SUPERINTENDENCIA DE INDUSTRIA Y COMERCIO	
RAD: 13-106872- -3	FECHA: 2014-08-21 14:02:59
DEP: 2020 DIRECCION DE NUEVAS CREACIONES	EVE: 1 REGISTRO/DEPOSITO/CONCESION/DEPOSITO
TRA: 2 PATENTES DE INVENCION	FOLIOS: 12
ACT: 519 PRESENTACION

Como resultado del examen de fondo realizado, con fundamento en el Artículo 45 de la Decisión 486 de la Comisión de la Comunidad Andina, se comunica:

Título de la solicitud: “Aparato para confeccionar ramos y método” (ver página 1 del radicado N° 13-106872-00000-0000).

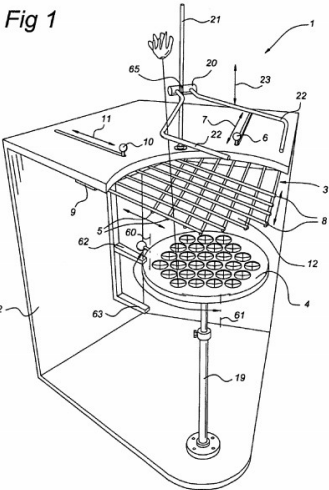
Características esenciales	D1
Un transportador.	La rejilla inferior (4) en este caso consiste en un disco con aberturas de rejilla (13) hechas en el mismo. Las aberturas de rejilla (13) se rellenan con una lámina flexible de goma (14) en el que cortes en forma de cruz (15) se proporcionan. El corte en forma de cruz (15) hace posible que un tallo de una flor o ramita sea insertado a través de la hoja (14), los cuatro cuadrantes formando luego cada uno un reborde (16) que es capaz de doblar a un lado hacia abajo (líneas 32 a 39).
Una plantilla de ramos que incluye un soporte superior de tallos y un soporte inferior de tallos separado del soporte superior de tallos.	La rejilla superior (3) se compone de una primera pluralidad, en este caso siete, barras (5) las cuales están paralelas entre sí y están fijadas a un soporte común, que soporta y puede ser movido hacia atrás y adelante de acuerdo con la flecha (7) en la dirección longitudinal de los ejes de las barras (5) por medio de un botón (6). La parte superior de la rejilla (3) comprende además una segunda multiplicidad, en este caso siete, de barras paralelas dispuestas mutuamente (8), que están fijadas a un soporte común (9) que puede ser movido hacia atrás y adelante en la dirección de la flecha de doble (11) por medio de un botón (10). Los ejes de barra de las barras (5) y (7) se cruzan, por ejemplo en un ángulo que no es igual a 90°. La razón de esto es que esto hace una construcción más compacta posible del dispositivo de arreglos florales. Sin embargo, completamente dentro del alcance de la invención, las barras 5 y 7 pueden también intersectarse muy bien en un ángulo de 90° (Pág. 10, Col. 5, líneas 1 a 17). <i>Fig 1</i>  La ménsula de soporte (20), cuya altura es ajustable a lo largo de una varilla (21), está montada por encima de la rejilla superior (3). El soporte de apoyo (20) se compone de dos brazos en ángulo (22) que, visto en proyección sobre el plano de la rejilla superior 3, por así decirlo abrazar la parte superior de la rejilla (3). Los tallos son capaces de soportarse en los brazos de soporte (22). Para facilitar la extracción del un ramo que se ha formado a partir de la abrazadera de soporte (20) es preferible que al menos uno y preferiblemente ambos brazos del soporte (22) sean capaces de pivotar hacia el exterior, de acuerdo con la flecha (23) (Pág. 10, Col. 5, líneas 56 a 64).

De acuerdo con la tabla anterior, las características esenciales de aparato de la reivindicación 1 habían sido divulgadas previamente en el documento D1, por lo tanto, la materia reivindicada no es nueva.

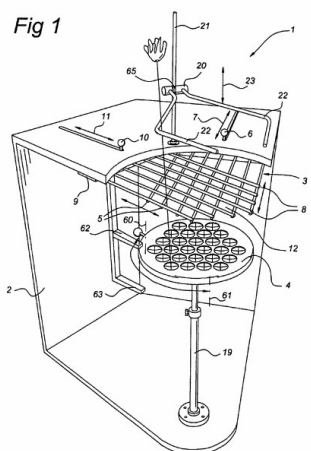
- Reivindicación 2 y 6 a 8: El disco (4) puede girar sobre el eje giratorio (19) por medio de un mango (18). Esta rotación se limita preferiblemente por dos ángulos de detención. El árbol giratorio (19) es además de construcción telescópica. La construcción telescópica del árbol giratorio (19) hace posible posicionar la rejilla (4) justo debajo o incluso en contacto con la rejilla (3) (Pág. 10, Fl. 5, líneas 42 a 49).
La rejilla superior (3) se compone de una primera pluralidad, en este caso siete, barras (5) las cuales están paralelas entre sí y están fijadas a un soporte común,

que soporta y puede ser movido hacia atrás y adelante de acuerdo con la flecha (7) en la dirección longitudinal de los ejes de las barras (5) por medio de un botón (6). La parte superior de la rejilla (3) comprende además una segunda multiplicidad, en este caso siete, de barras paralelas dispuestas mutuamente (8), que están fijadas a un soporte común (9) que puede ser movido hacia atrás y adelante en la dirección de la flecha de doble (11) por medio de un botón (10). Los ejes de barra de las barras (5) y (7) se cruzan, por ejemplo en un ángulo que no es igual a 90°. La razón de esto es que esto hace una construcción más compacta posible del dispositivo de arreglos florales. Sin embargo, completamente dentro del alcance de la invención, las barras 5 y 7 pueden también intersectarse muy bien en un ángulo de 90° (Pág. 10, Col. 5, líneas 1 a 17).

La ménsula de soporte (20), cuya altura es ajustable a lo largo de una varilla (21), está montada por encima de la rejilla superior (3). El soporte de apoyo (20) se compone de dos brazos en ángulo (22) que, visto en proyección sobre el plano de la rejilla superior 3, por así decirlo abrazar la parte superior de la rejilla (3). Los tallos son capaces de soportarse en los brazos de soporte (22). Para facilitar la extracción de un ramo que se ha formado a partir de la abrazadera de soporte (20) es preferible que al menos uno y preferiblemente ambos brazos del soporte (22) sean capaces de pivotar hacia el exterior, de acuerdo con la flecha (23) (Pág. 10, Col. 5, líneas 56 a 64).

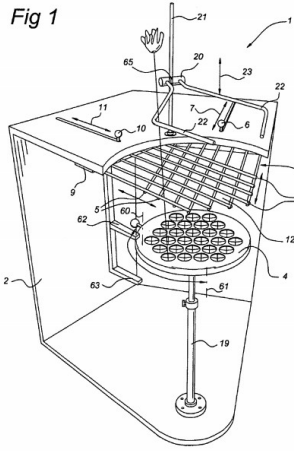
Características esenciales	D1
un soporte superior de tallos y un soporte inferior de tallos separado del soporte superior de tallos.	La rejilla superior (3) se compone de una primera pluralidad, en este caso siete, barras (5) las cuales están paralelas entre sí y están fijadas a un soporte común, que soporta y puede ser movido hacia atrás y adelante de acuerdo con la flecha (7) en la dirección longitudinal de los ejes de las barras (5) por medio de un botón (6). La parte superior de la rejilla (3) comprende además una segunda multiplicidad, en este caso siete, de barras paralelas dispuestas mutuamente (8), que están fijadas a un soporte común (9) que puede ser movido hacia atrás y adelante en la dirección de la flecha de doble (11) por medio de un botón (10). Los ejes de barra de las barras (5) y (7) se cruzan, por ejemplo en un ángulo que no es igual a 90°. La razón de esto es que esto hace una construcción más compacta posible del dispositivo de arreglos florales. Sin embargo, completamente dentro del alcance de la invención, las barras 5 y 7 pueden también intersectarse muy bien en un ángulo de 90° (Pág. 10, Col. 5, líneas 1 a 17).

De acuerdo con la tabla anterior, las características esenciales de la plantilla de la reivindicación 10 habían sido divulgadas previamente en el documento D1, por lo tanto, la materia reivindicada no es nueva.

Por su parte, las reivindicaciones dependientes 11 y 12 no mencionan alguna característica que haga nuevo la plantilla de ramos de la reivindicación 10, debido a que, divulga las mismas características técnicas de la reclamación independiente o se encuentran redactadas en términos de usos, resultados y/o características no técnicas. Por lo tanto, no se considera nueva.
